Referència: B-03**Material:** PE MARFIL**Denominació:** AMPOLLA 200 ml CILINDRICA**Data:** 08/07/2021**Motiu informe:** Inici de producció de l'ampolla ESTELCA

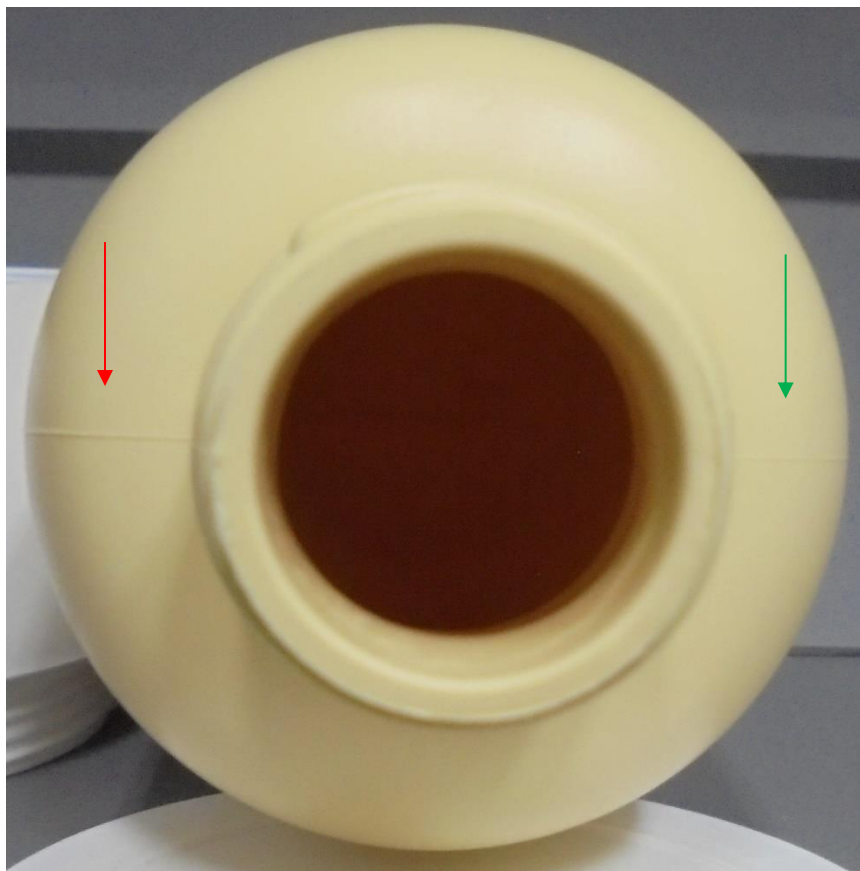
Dimensionalment, el diàmetre exterior coll i rosca una mica més grans, però l'obturador ref.1171 i el tap ref.1207 van bé. Estanquitat ok.

ASPECTE: El coll es tort, i el tap també queda tort.

El partaix al ombro de l'ampolla, també es troba més d'un costat que l'altre:

Coll tort nok. Aquest defecte crec que no cal pujar mostres a qualitat per veure'l, amb el tap roscat ja es veu.
